Atualização de firmware - CIE – [15/09/2023] - Versão 4.1.2

São José, 15 de setembro de 2023

CHANGELOG

Módulo de Entrada com Controle de Alimentação

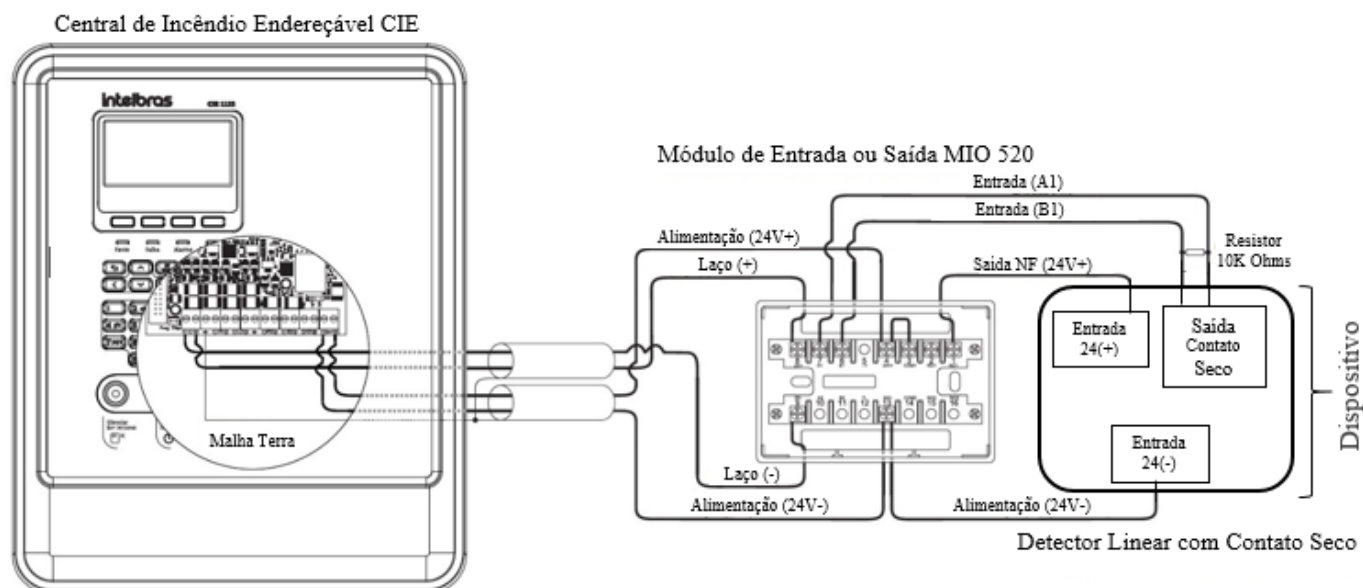
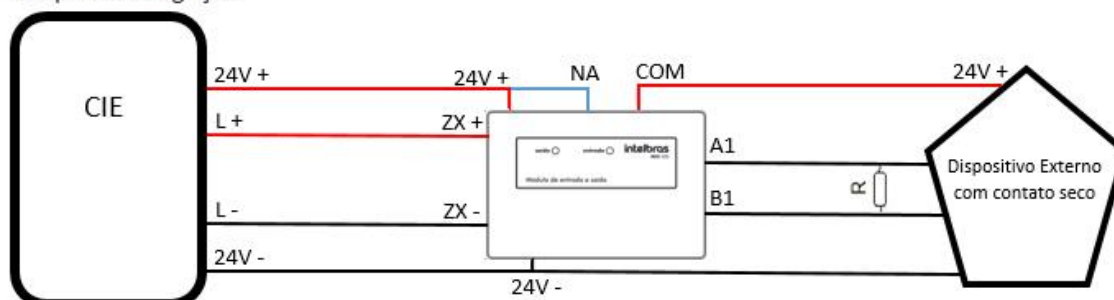
- » Atualização de firmware do produto para a versão 2.0.6, para melhoria na sinalização quando a central estiver com carga baixa, facilitando ao usuário na identificação e verificação.
- » Melhoria na configuração do MIO 520 como "Entrada com Controle de Alimentação" (módulo de zona). Alterando forma de ligação, conforme esquema abaixo.

- » Permite a utilização de dispositivos não endereçáveis que utilizam um contato seco para informar quando estão ativados. Utilizando o Programador CIE 2.0.4 configurando com o subtipo "Entrada com Controle de Alimentação" do Módulo de Entrada e Saída (MIO 520). Quando algum destes dispositivos for acionado, através do contato seco, o MIO envia esta informação para a central, colocando a central em modo de alarme e ativando as saídas correspondentes. Ao reiniciar a central, o contato NA é aberto, resetando todos os dispositivos não endereçáveis que estão conectados ao MIO.
